**T.C. ÇEVRE VE  
ŞEHİRCİLİK BAKANLIĞI**  
MEKANSAL PLANLAMA GENEL MÜDÜRLÜĞÜ

**ORDU-TRABZON-RİZE-GİRESUN-GÜMÜŞHANE-  
ARTVİN PLANLAMA ALT BÖLGESİ  
1/100.000 ÖLÇEKLİ ÇEVRE DÜZENİ PLANI  
PLAN DEĞİŞİKLİĞİ GEREKÇE RAPORU**

Şekil 3: Plan deęişikliği sonrası

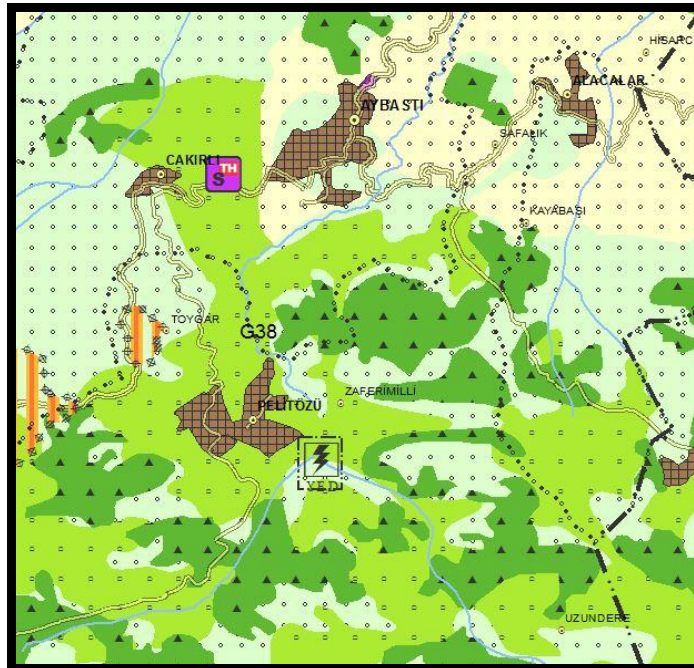
Bu kapsamda Fırat 1 ve Fırat 2 HES projesi için 06.06.2013 tarihli 3013 sayılı "ÇED Olumlu Kararı" alındığı ve DSİ Hidroelektrik Enerji Dairesi Başkanlığı'nın görüş yazısında havza bazında deęerlendirmelerin yapıldığı anlaşılmış olup söz konusu projeye ilişkin ÇDP'nin 6.22.3 hükmü doğrultusunda ÇDP'nin G-38 numaralı plan paftasında sembol olarak düzenleme yapılmıştır.
